AVIS TECHNIQUE

Nos Réf : DG/GJ/2206030

Objet : Plan pluriannuel de gestion sédimentaire sur le bassin versant des Dranses (SIAC) – Avis suite à la demande de compléments

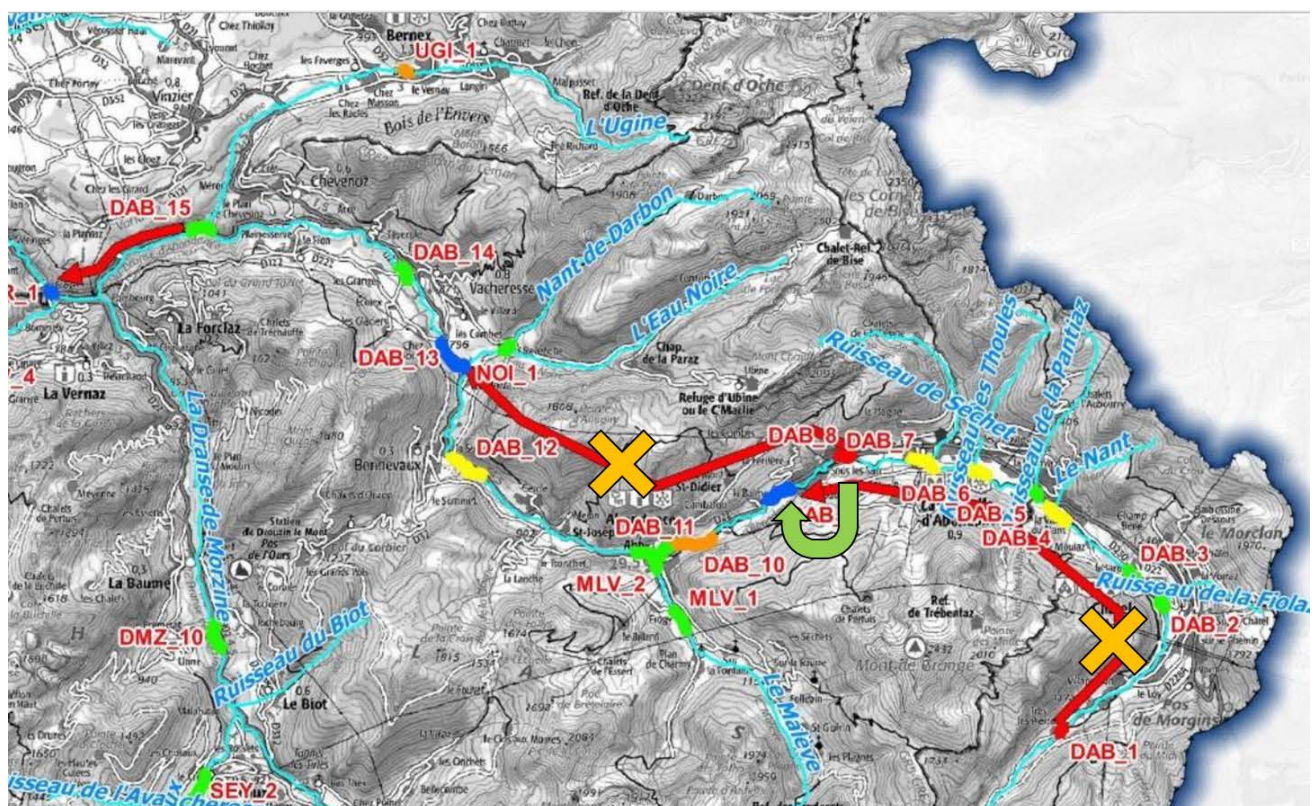
Toujours sur DAB_1, le pétitionnaire justifie qu'il ne peut pas réinjecter les matériaux excédentaires à l'aval immédiat de l'ouvrage car la traversée de Châtel pourrait être problématique. L'ouvrage actuel n'étant pas bloquant pour les sédiments, la réinjection à l'aval immédiat n'aggraverait pas la situation actuelle qui ne semble pas problématique (tronçon en aval de DAB_1 à l'équilibre ; Figure 22 p61 du dossier d'autorisation). Déplacer les matériaux vers DAB_9 (11km en camion) reviendrait à créer un piège à sédiment qui devra être curé régulièrement et engendrerait des problèmes d'incision et de modification de l'habitat piscicole (qui est actuellement tout à fait favorable) sur les 12km qui seraient privés d'une partie des matériaux.

Le pétitionnaire justifie le trajet DAB_8 vers DAB_13 (10.5km) par le fait que les travaux de remobilisation sur le tronçon DAB_12 devraient permettre « d'enrayer l'érosion de fond sur le secteur et en aval immédiat » (p47). Cela amène à plusieurs remarques de notre part :

- Le tronçon DAB_9 en aval immédiat étant déjà déficitaire actuellement malgré les apports naturels, il ne parait pas très pertinent de l'en priver
- Le tronçon du barrage de sous le Pas au site DAB_12 est déjà en déficit et serait encore privé de matériaux solides
- L'efficacité des travaux de remobilisation des matériaux sur le site DAB_12 risque d'être compromise à moyen terme par la suppression des apports solides depuis l'amont. L'objectif affiché de cette action est de permettre à la Dranse de divaguer, il est donc totalement contreproductif de la priver de ses matériaux

Vu les éléments présentés ci-dessus il paraîtrait plus intéressant de mettre en place une mesure préventive sur DAB_1 afin de laisser transiter les matériaux par la rivière et d'exporter les matériaux de DAB_8 vers DAB_9 (1.5km ; voir figure ci-dessous). Les matériaux pourront ensuite transiter par la rivière normalement jusqu'au site DAB_13.
